VHF/UHF/SHF-Messplatz nach DJ8ES

UKW-Berichte Heft 1/1995: Seite 13-20, Centronicsansteuerung UKW-Berichte Heft 2/1995: Seite 87-95, Diodendetektor, A/D-Wandler UKW-Berichte Heft 3/1995: Seite 145-151, Synthesizer UKW-Berichte Heft 4/1995: Seite 222-235, Konzept, Interface, Synthesizer, Mischer/LO, PIN-Regler UKW-Berichte Heft 1/1996: Seite 3-16, Diodendetektor, A/D-Wandler, Direktmischer, Netzteil, Software, Kalibrierung UKW-Berichte Heft 2/1996: Erster Korrekturartikel auf Seite 128 UKW-Berichte Heft 3/1996: Zweiter Korrekturartikel auf den Seiten 187-189

Direktmischer :

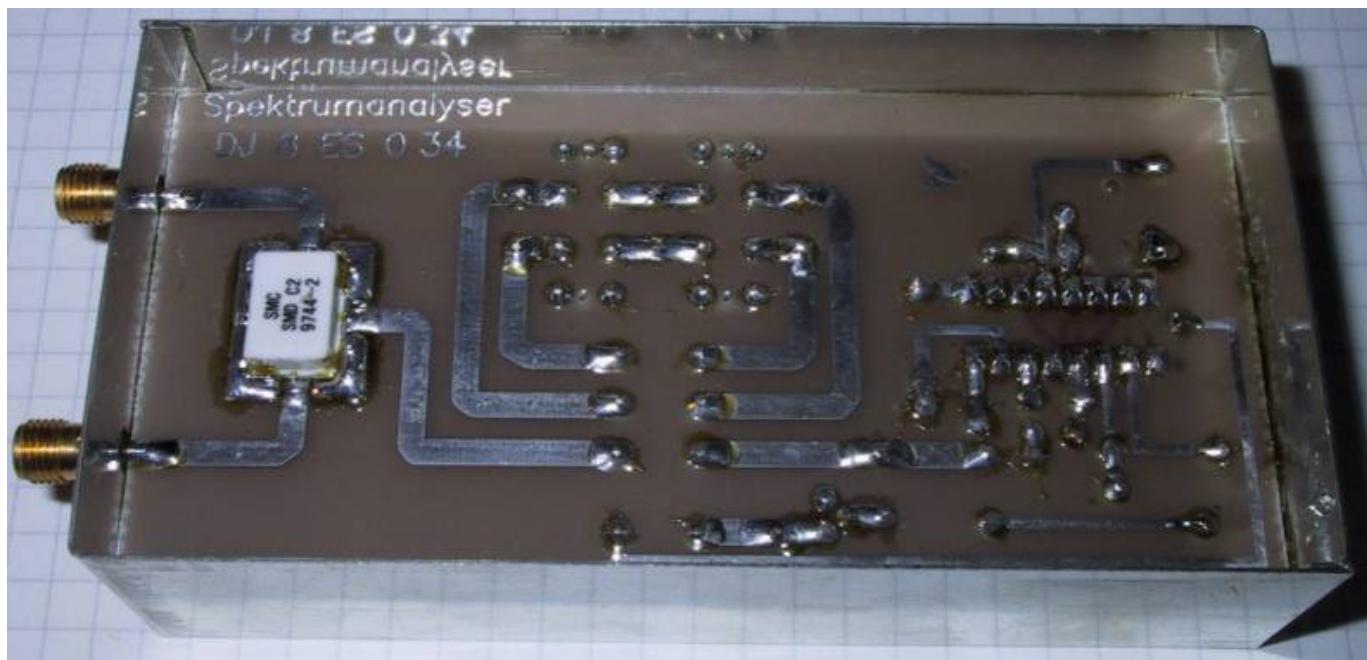
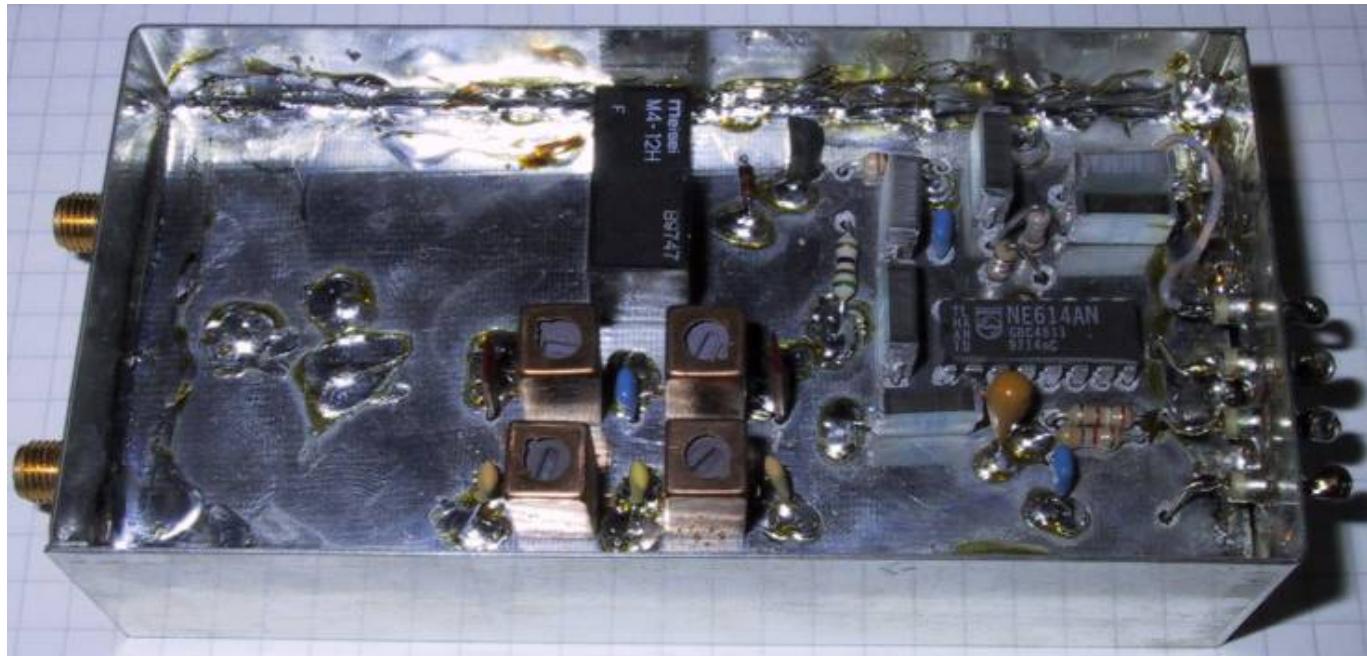
* BV5138 hat weissen Strich und rot/blau, BV5313 hat Zahlenkombination.
